**GRANSKNING
NORMALT PLANFÖRFARANDE**

Detaljplan för Kaggeholm 7:1 m fl (Helgö etapp 2)

Dnr PLAN.2013.10.214

SAMRÅDSREDOGÖRELSE

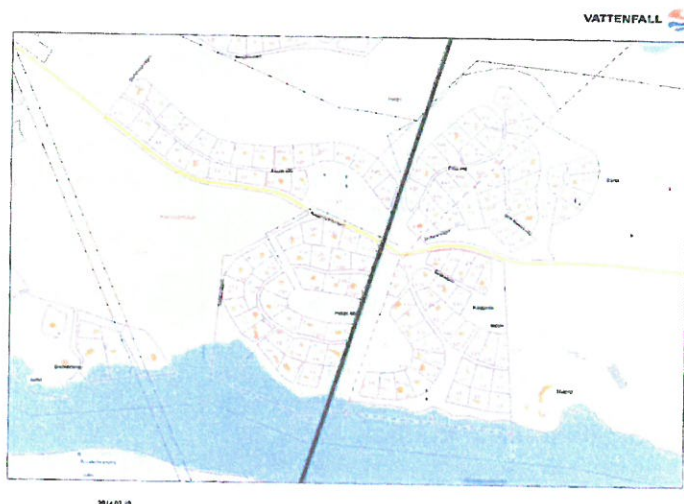
Fastighetsägaren vill alltså stå helt utanför avloppsanslutningen av

denna fastighet vilket meddelas så snart "formminnesomständigheterna" blev kända av fastighetsägaren. Var är informationsplikten?! F.ö. har entreprenören inte återställt den ingång till fastigheten som fanns tidigare och var avsedd som ingång för gående. Trumma skall nedläggas i diket och grus läggas som gångplan.	
Övriga	
Vattenfall Eldistribution AB Vattenfall Eldistribution AB, nedan kallad Vattenfall har tagit del av samrådshandlingarna för rubricerad plan och lämnar följande yttrande. Vattenfall har elanläggningar inom och närheten av planområdet vilket visas av bifogad karta, lila linje = 70 kV högspänningsledning. Heltäckande linjer är luftledningar och streckad linjer är markförlagda kablar. Ledningarnas läge i karta är ungefärligt. Nätstationer visas som blyxförsedd kvadrat. Ett L-område bör anges med en bredd på 20 meter från var sida om yttersta fas. Inom kvartersmark skall L-området vara prickområde alternativt ledningsrättsområde. Inom detta område får byggnad inte uppföras, upplag inte läggas eller markanläggning t.ex. träd planteras. Ny byggnad intill en luftledning på 70 kV skall ett minsta avstånd på 20 meter från närmaste anläggningsdel gälla, detta utifrån säkerhetsområde och elsäkerhetsrisk. Vägområde för parallell väg samt gång- och cykelväg bör placeras minst 10 meter horisontellt avstånd från luftledningens närmaste anläggningsdel (fas, stolpe eller stag). Vägområdet för korsande väg samt gång- och cykelväg bör placeras minst 10 meter från luftledningens stolpar och stag. Avstånd i höjd mellan vägbana och luftledningarnas faser skall vara minst det avstånd som gäller enligt gällande forskriter från elsäkerhetsverket. Eventuell flytt/förändringar av befintliga elanläggningar utförs av Vattenfall, men bekostas av exploatören. Övrigt Offert på eventuella el-serviser, både byggkraft och permanent servis, beställs via www.vattenfall.se/sv/anslutning-till-elnetet.htm eller på telefon 020-82 10 00. Vid eventuella schaktningsarbeten skall kabelutsättning begäras. Detta beställs via Post eller telestyrelsens www.ledningskollen.se. Om ärendet brådskar kontakta Vattenfalls kundtjänst på telefon: 020-82 10 00, kostanden för uttryckningen debiteras då beställaren. Befintliga elanläggningar måste hållas tillgängliga under alla	Stadsarkitektkontorets kommentar: <i>Ett prickat område införs på vardera sida om högspänningsledningen. En bestämmelse om att upplag, markanläggning inte får uppföras.</i> <i>Ingen gång- eller cykelväg finns inom området och planeras inte heller.</i> <i>Ingen flytt kommer att krävas då ingen ny bebyggelse tillkommer.</i>

Fastigheten får bebyggas inom de delar som inte är prickmark.
